Vår dato: 07.07.2021  
Vår ref.: 202106011-22  
201305024-213  
Arkiv: 317  
Deres dato: 01.07.2021  
Deres ref.: 17/01609-130

## **MTA 420 kV Aurland – Sogndal. Tillatelse til oppstart av arbeid på anleggsveier i Fimreite og Vinesveien, uttak av masser og opparbeide midlertidige baseplasser**

## Søknad om delvedtak på godkjenning av MTA-plan for Sogndal - Aurland

Figur 1 viser kategorivurdering av Brannholten naturtype, tilleggsinformasjon fra konsekvensutredning 420 kV Sogndal – Aurland, 2015.

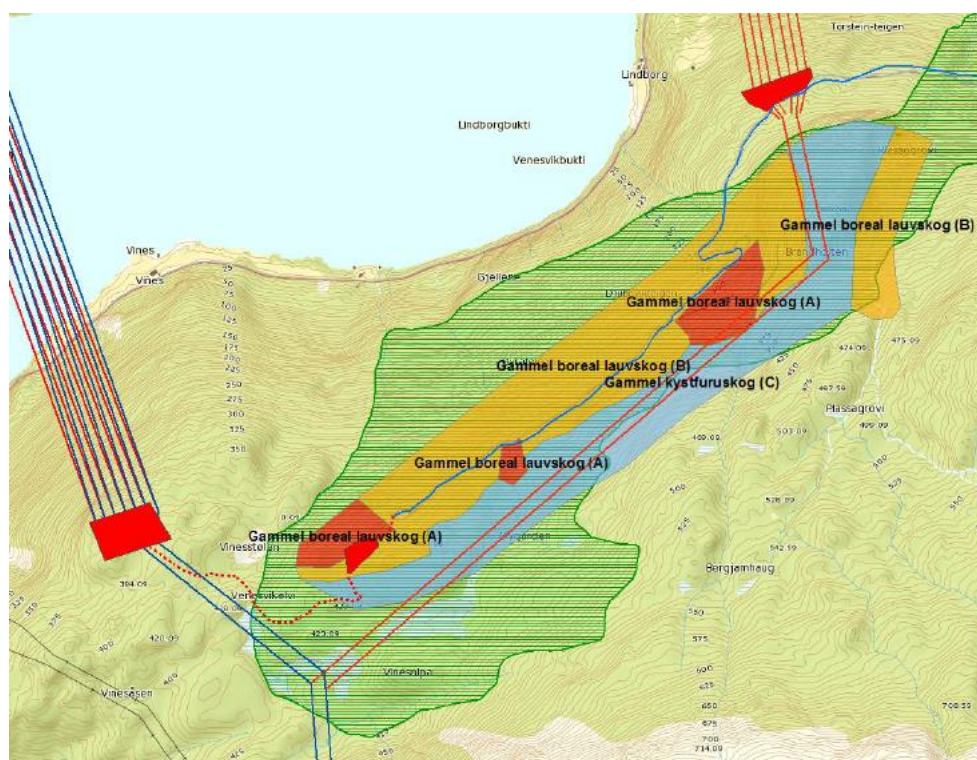
NVE konstaterer at sidetak M1 ligger innenfor arealet som er avmerket som Brannholten naturtype i Naturbase, men at sidetaket ligger utenfor arealene som ble vurdert til kategori A, B og C i kartleggingen som ble gjort i forbindelse med KU i 2015.

Både massetak M2 og sidetak M3 ligger innenfor område med gammel boreal lauvskog vurdert til kategori B. M2, ligger i tillegg helt på grensen til gammel boreal lauvskog med A verdi. M3 er kun et sidetak langs eksisterende vei, og arealet som skal tas ut er av begrenset omfang. M2 innebærer et arealuttak på 800 m<sup>2</sup>, også dette vurderer NVE å være begrenset i størrelse.

Når det gjelder M4 og baseplassene B26A og B26 B, konstaterer NVE at dette arealet ligger i område vurdert som kategori A og kategori B fra tilleggsutredninger i forbindelse med KU i 2015. Statnett opplyser i epost av 02.07.2021 at det er hogd ut skog i området tidligere, og at plasseringen av baseplasser og massetak M4 derfor vurderes til ikke å påvirke stående skog. Statnett viser til ortofoto over området (jf. figur 2), som gir en god illustrasjon av dagens situasjon.

NVE understreker viktigheten av at Statnett ikke rydder skog i et større areal enn hva som er strengt nødvendig, for alle massetakene som ligger innenfor Brannholten naturtype. Vi vil sette vilkår om at trær som hugges skal bli liggende i Brannholten naturtype. Vi påpeker at det er spesielt viktig å bruke matter ved sprengning for å redusere risikoen for at sprengstein på avveie skader trærne i nærheten. Vi vil også påpeke viktigheten av at toppmasser lagres i ranker, slik at frøbanken i toppmassene bevares og

kan brukes ved istandsetting av massetakene. Med dette som utgangspunkt, vurderer NVE at sidetak M1 langs eksisterende vei ikke vil føre til noen vesentlige virkninger for naturtypen av viktig verdi. Massetak M2 og sidetak M3 kan medføre påvirkning for naturtypen, men vi vurderer påvirkningen å være begrenset som følge av at arealbeslaget er begrenset. Når det gjelder M4, B26A og B26B er NVE enig i vurderingen til Statnett, og mener de midlertidige baseplassene og massetaket vil ha liten påvirkning på naturtype med viktig verdi, ettersom dette er områder hvor det har vært inngrep tidligere.
